質 疑 応 答 書

案件名称：中町1丁目バス停上屋等設置工事

年度	令和7年度		
工事名	中町1丁目バス停上屋等設置工事		
図面名	バス停留所上屋図面		
図面番号	3	縮尺	—

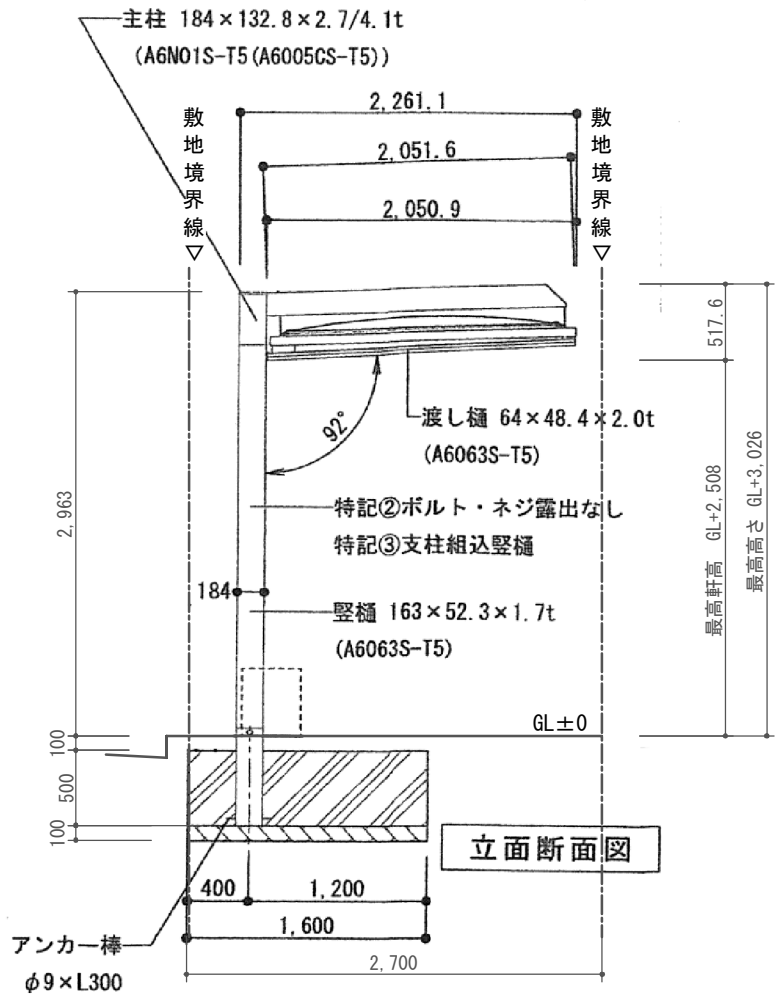
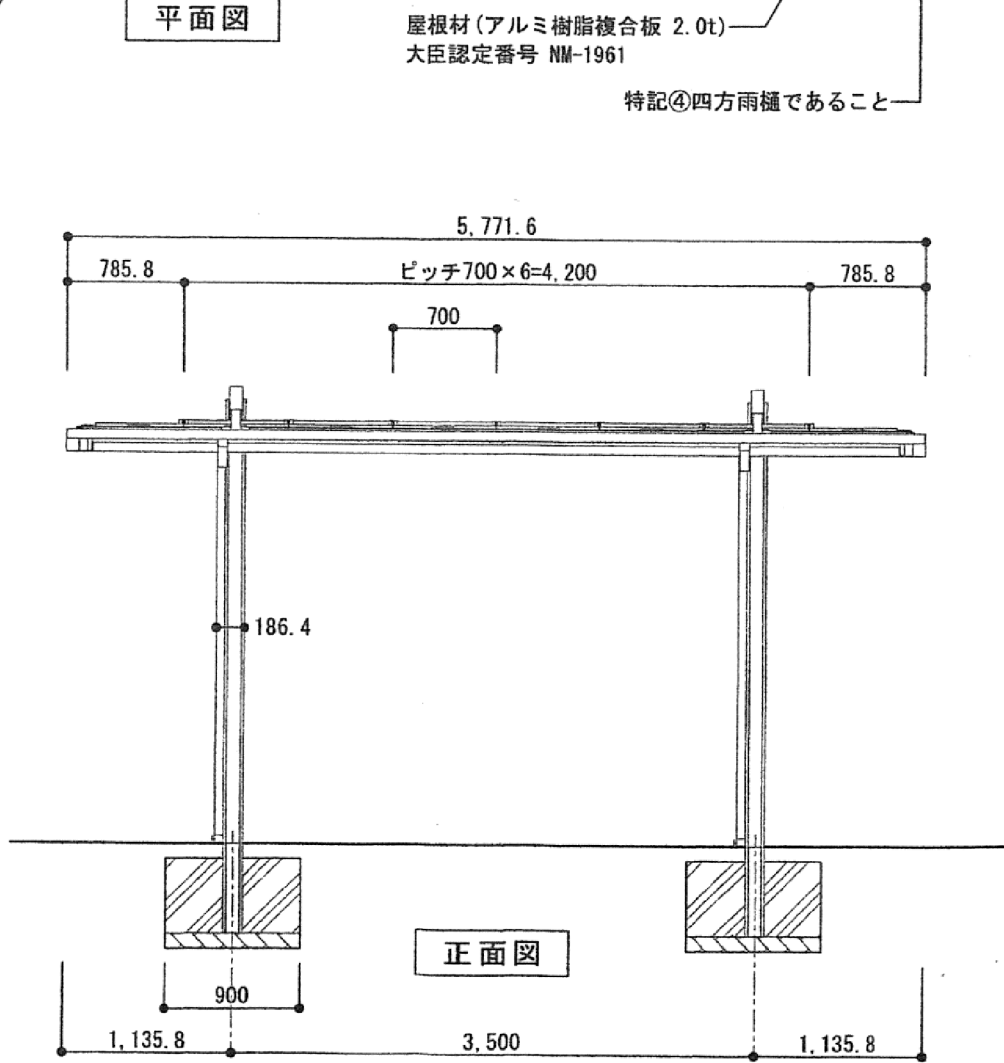
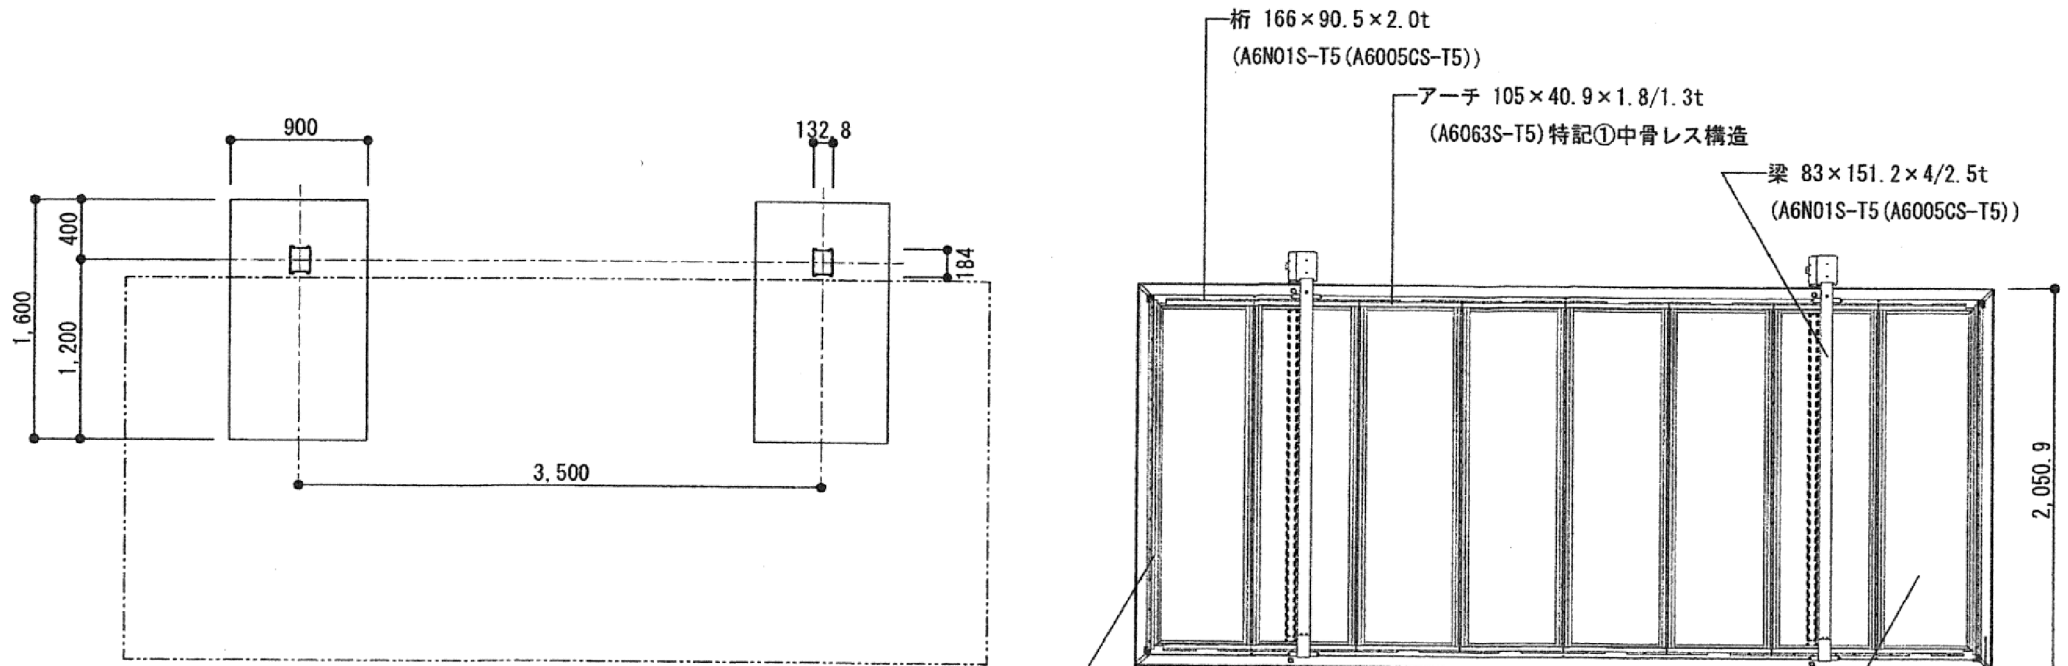
No	質 疑	図面番号	回 答	図面番号
1	仕様書No. 7 シェルター設置工事 鉄筋(材工共) No. 12 鉄筋加工組立、鉄筋D10 SD295 0.02t	3	別紙「バス停留所上屋図面(配筋図追記)」のとおりとなります。	3
	とありますが、設計図に配筋図が見当たりません。ご教示願います。			
2	現在のバス停を運用しながらの作業になりますか。または現在のバス停とは異なる場所に設置し		現在のバス停を運用しながらの工事となります。 なお、バス停の移設は行わず、工事完了後も現在と同じ位置で運用する予定です。	
	完成後にバス停が移動になりますか。ご教示願います。
